工程指示 / 要求簡箋(E.I.)

工程指示編號：EI/0967/19

工程名稱：觀塘裕民坊

工程項目：幕牆 趟門頂底橫銼腳避位

名稱	SD框頂橫	制圖	謝永林	2019.03.05	修改	
材料	X85581	復核	謝永林	2019.03.18	日期	
顏色	EC-DG-S332054	批准			圖號	TD-M03

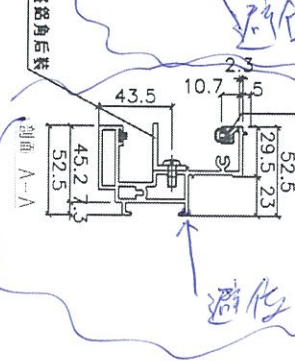
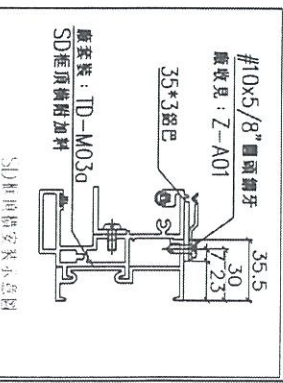
因現場安裝橫碰企啣膠後，安裝趟門頂底橫時會推走橫碰企膠

現在趟門頂底橫框加開避位，頭尾銼 5mm 腳

生統：請留意為現時未出貨的趟門框做修改

(包括 EI0334,0626(T1,3,5),EI0328(T2),EI0448(T1G,T5C 及變層位置)

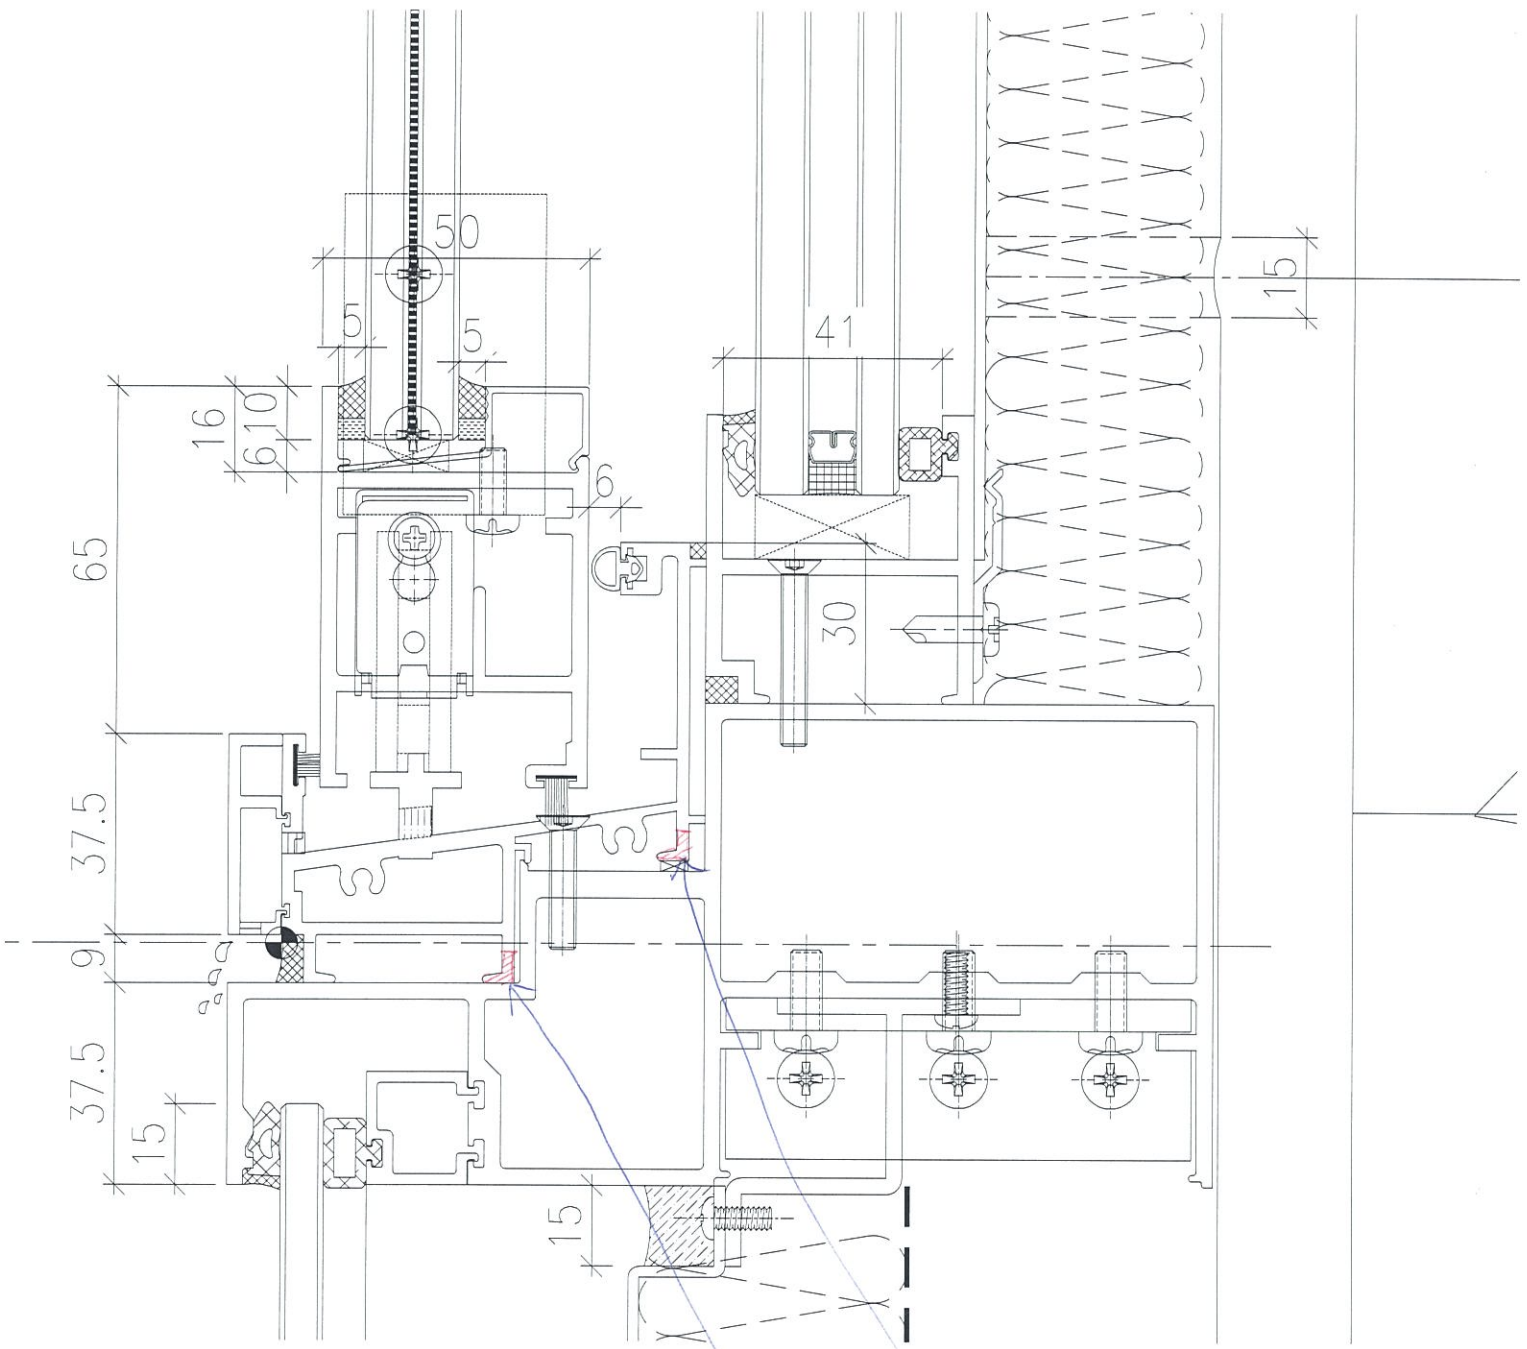
頭尾 5mm 避位  
插門底檔

MODULE DIMENSION  
(SLIDING DOOR)

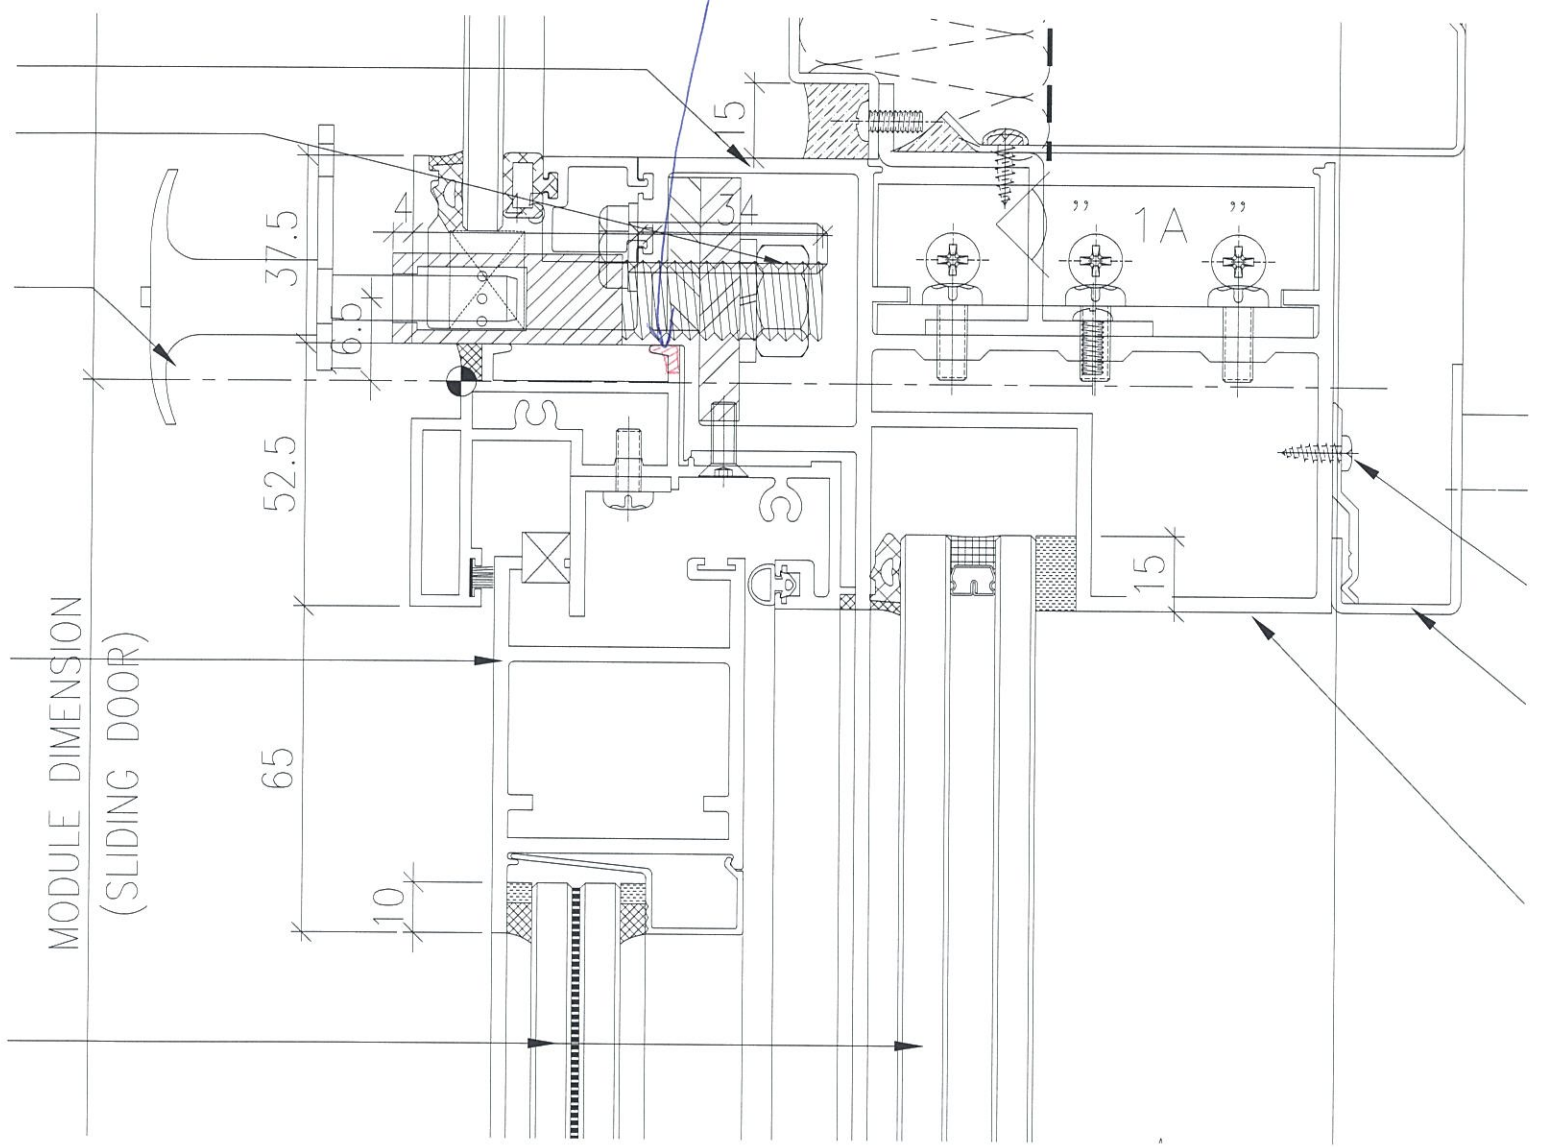
頭尾 5mm 避位
